第7.4.4.184図(4) D-6 破砕帯 ボーリング調査結果 (1号炉原子炉建屋北方) コア柱状図(H24-No. B8-22)

第7.4.4.185図(1) D-5 破砕帯 ボーリング調査結果 (1号炉原子炉建屋付近) コア柱状図 (H20-No. ①-9孔)

第7.4.4.186図 (3) D-5 破碎帯 ボーリング調査結果 (1号炉原子炉建屋北方) コア柱状図 (H24-No. B11-1)

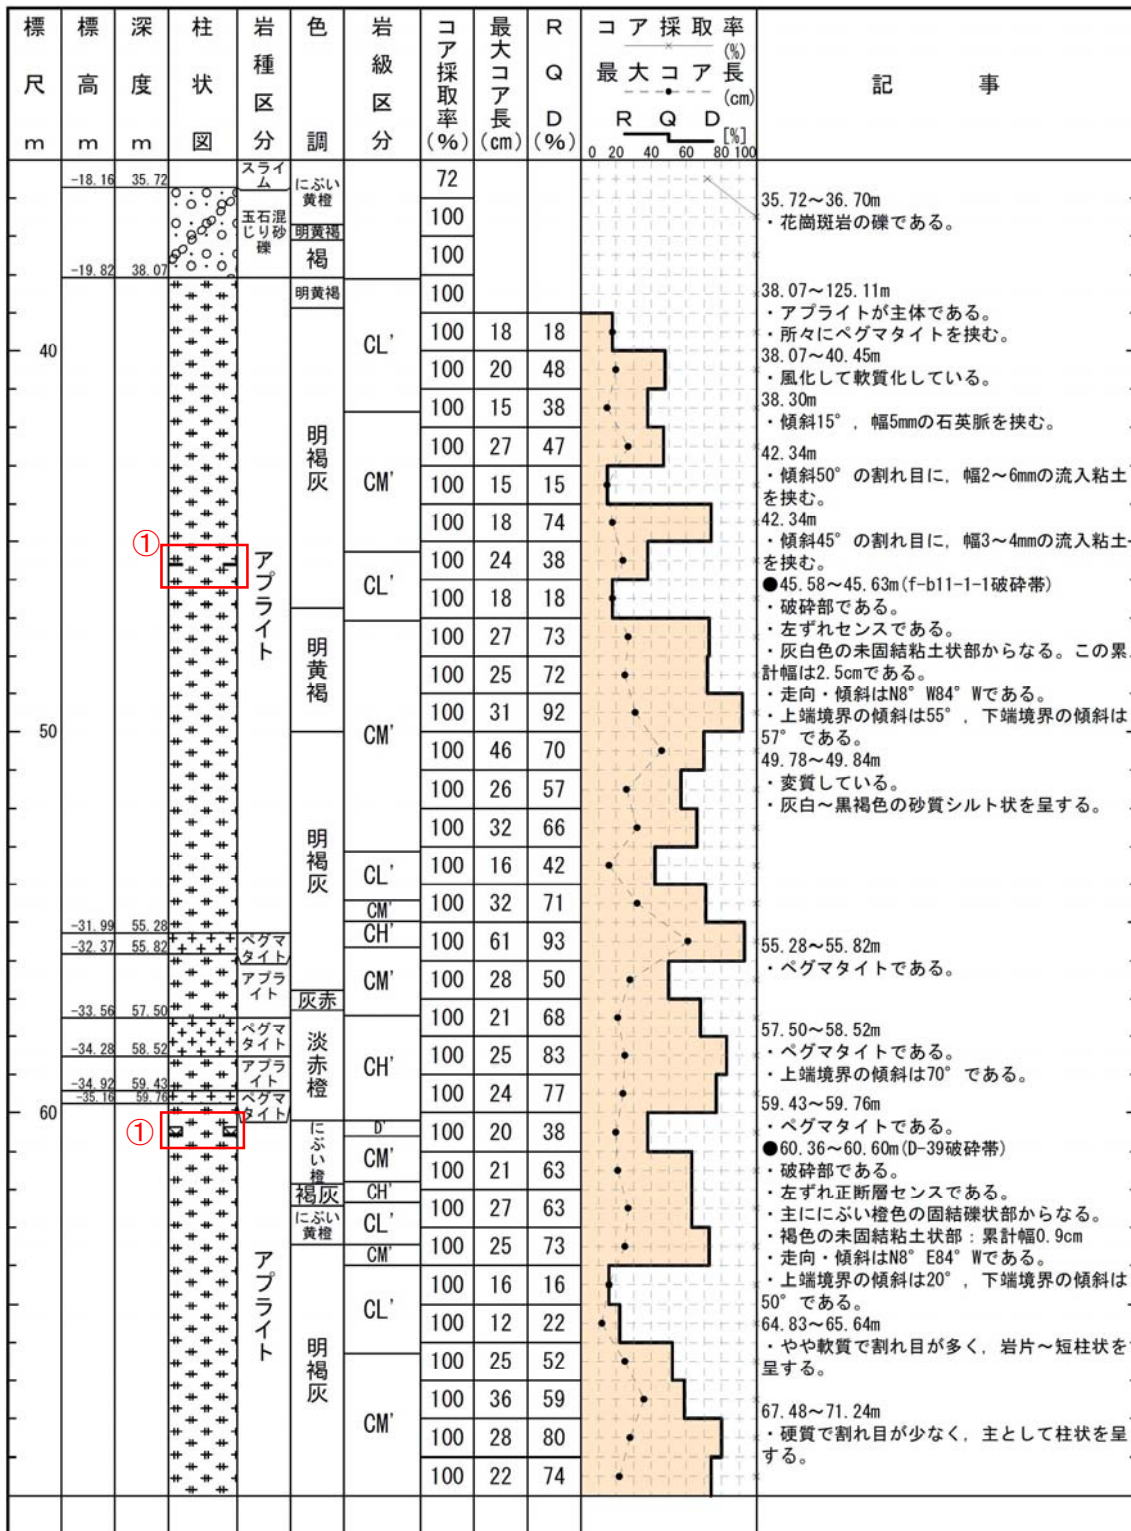
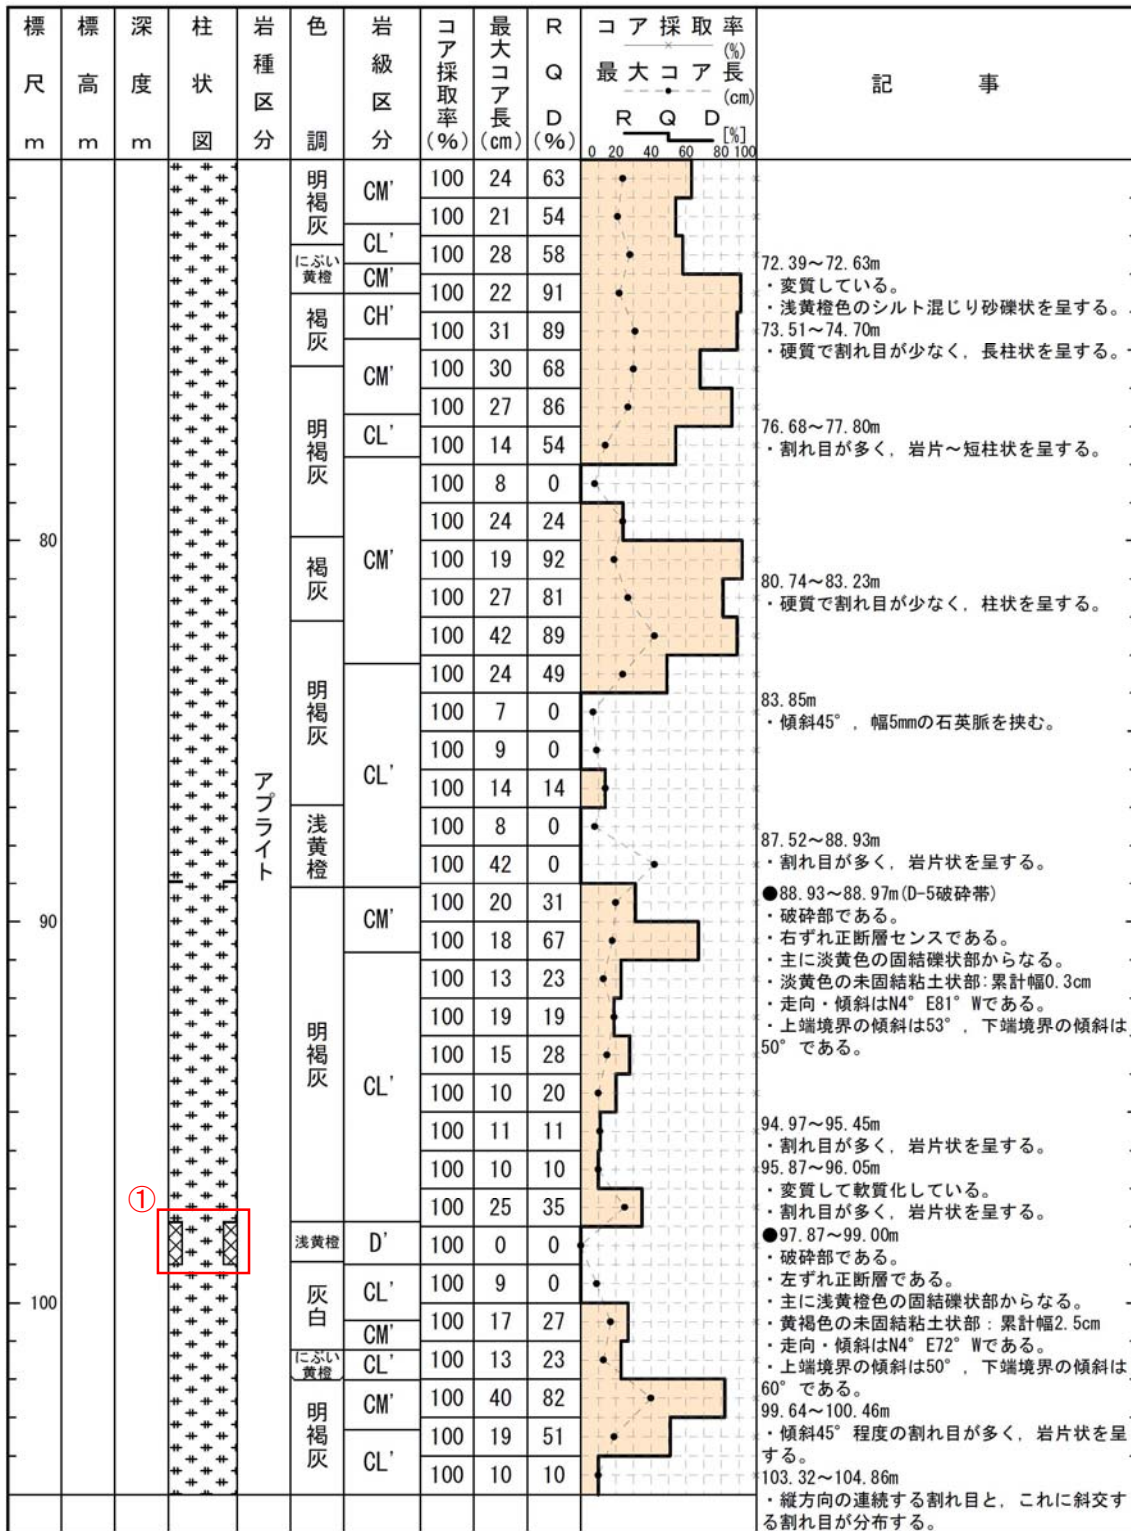
3-150, 3-151(分類d)①
記事欄の記載変更に伴う変更。(破碎部模様の変更)

第7.4.4.186図 (3) D-5 破碎帯 ボーリング調査結果 (1号炉原子炉建屋北方) コア柱状図 (H24-No. B11-1)

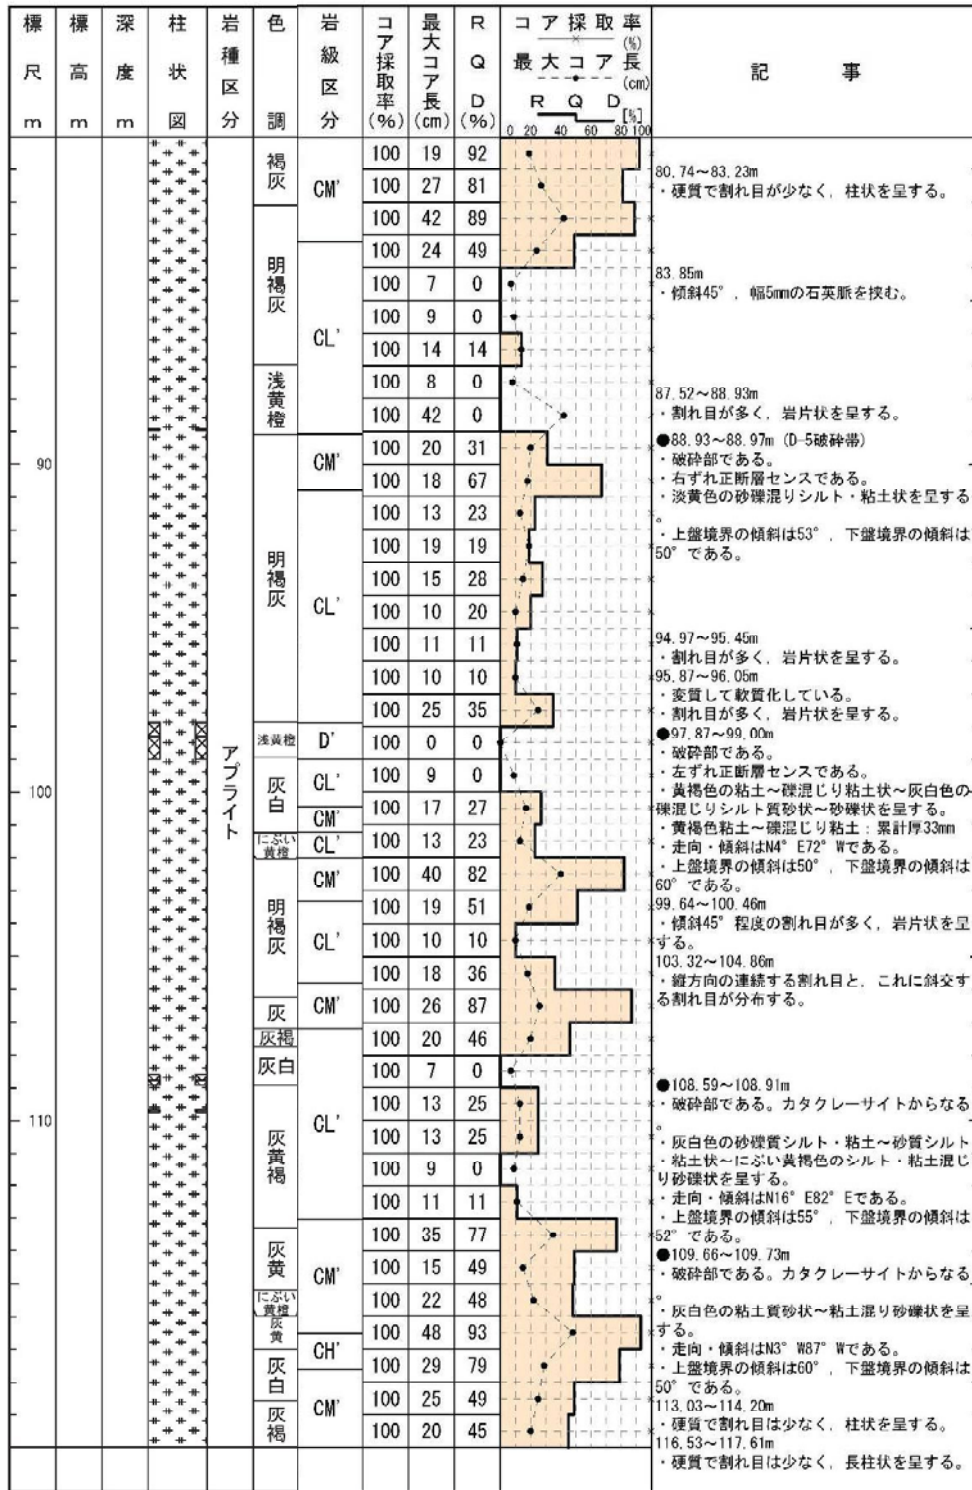
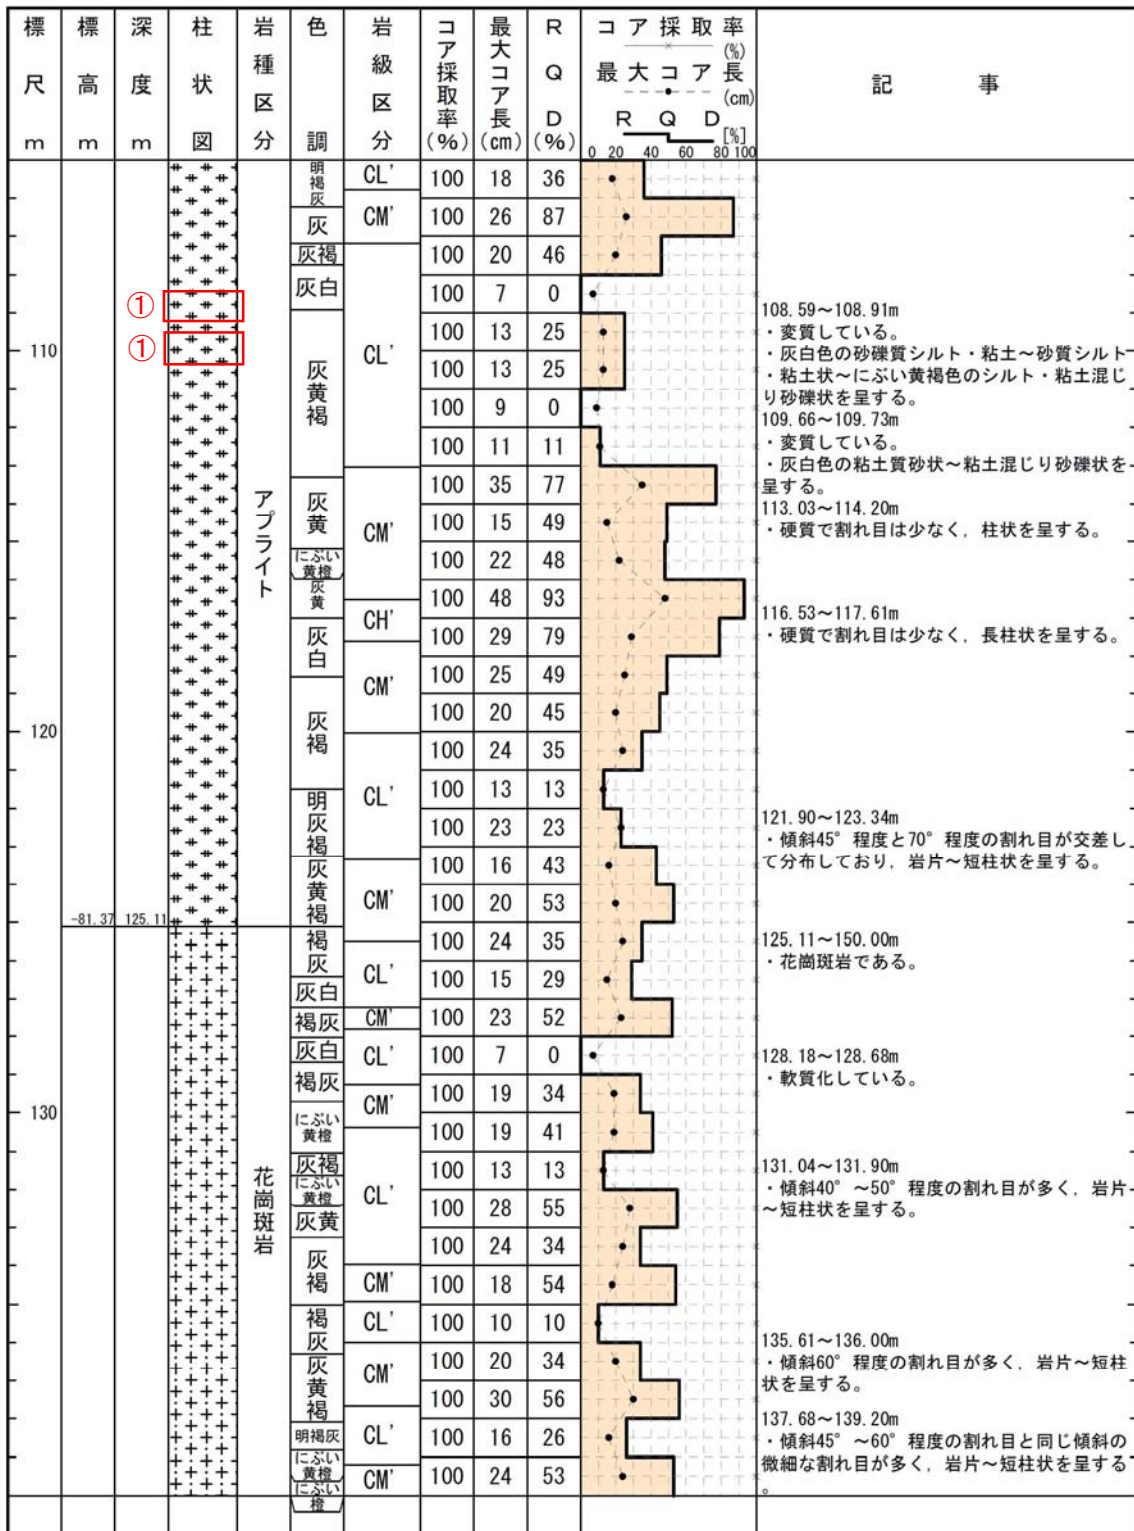
3-152(分類d)①
記事欄の記載変更に伴う変更。(破碎部模様の変更)

第7.4.4.186図 (4) D-5 破碎帯 ボーリング調査結果 (1号炉原子炉建屋北方) コア柱状図 (H24-No. B11-1)

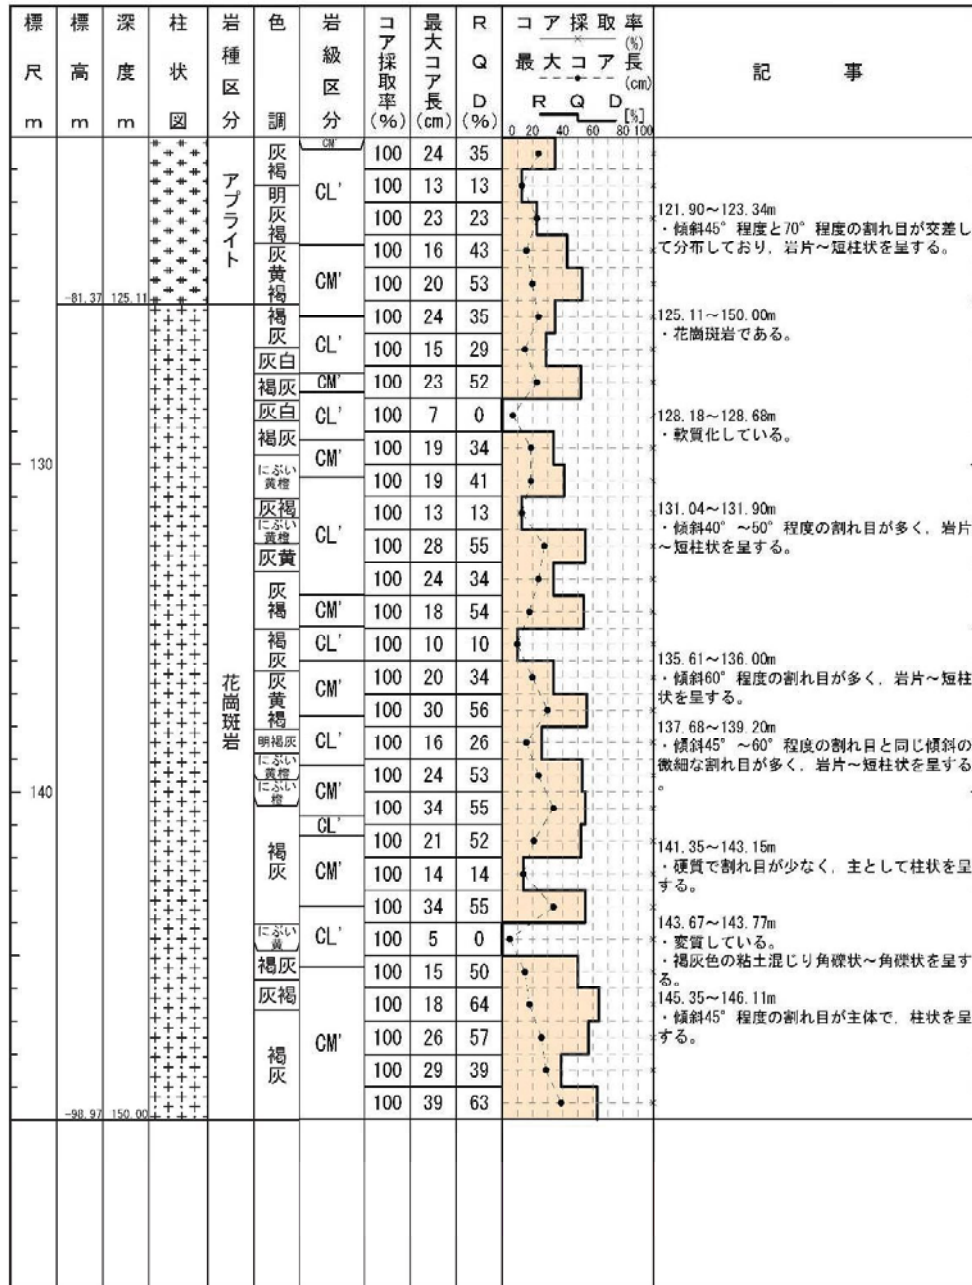
3-153, 3-154(分類d)①
記事欄の記載変更に伴う変更。(破碎部模様の変更)

第7.4.4.187図 (3) D-5 破砕帯 ボーリング調査結果 (1号炉原子炉建屋北方) コア柱状図(H24-No. B8-21)

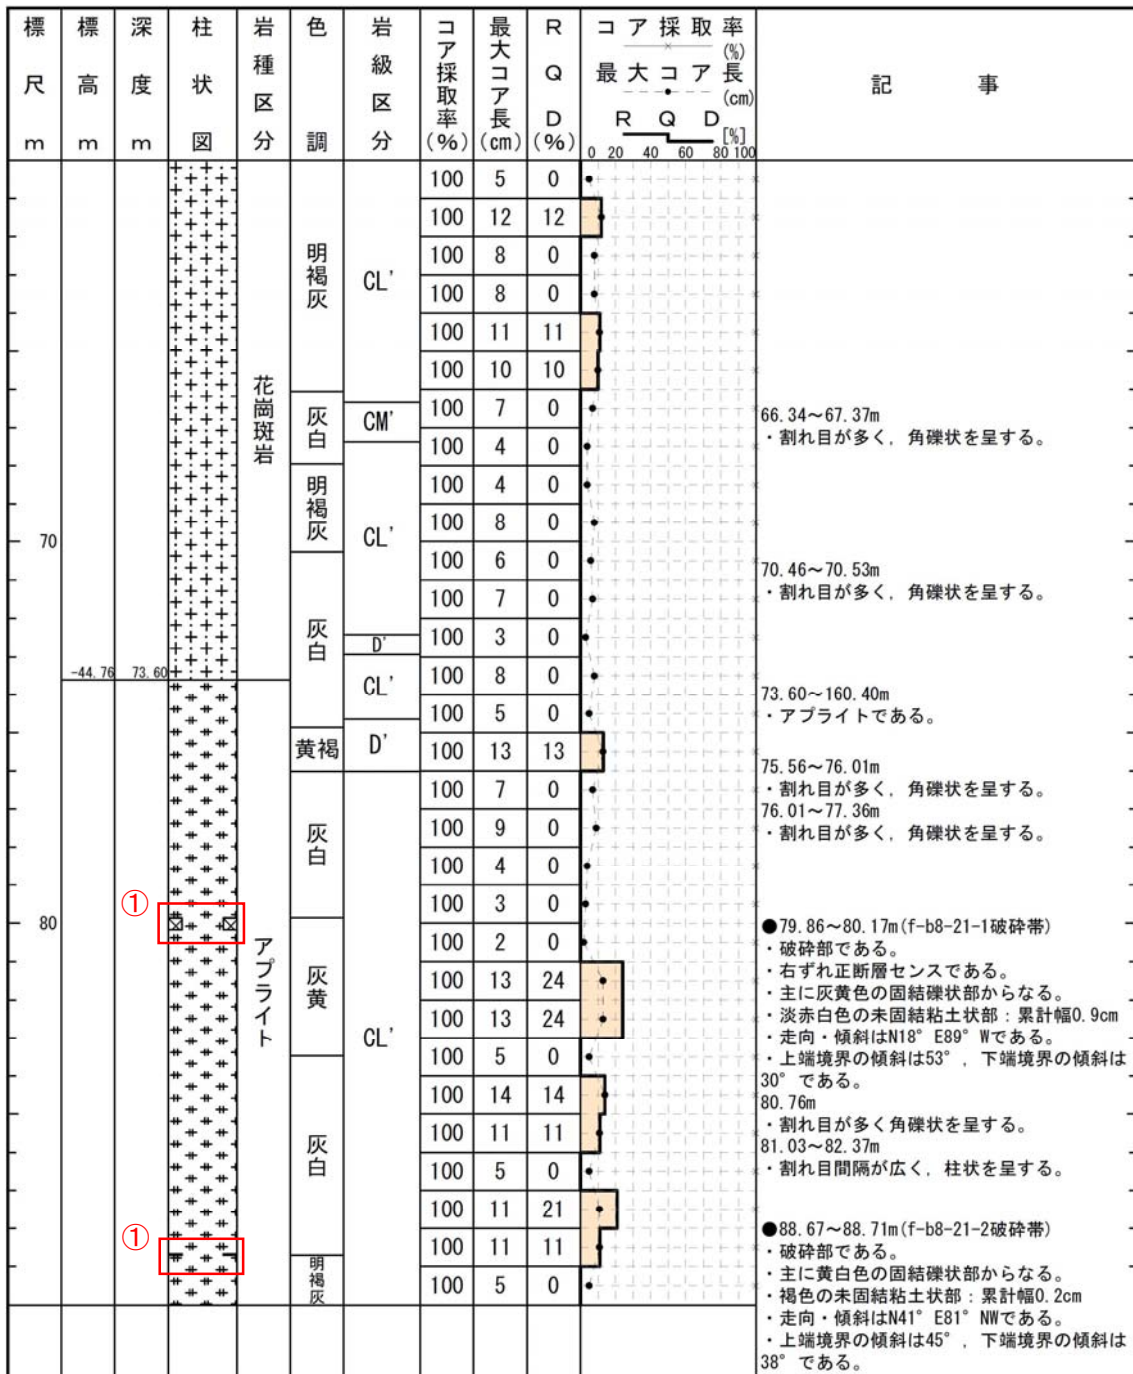
3-161, 3-162(分類d)①
記事欄の記載変更に伴う変更。(破碎部模様の変更)
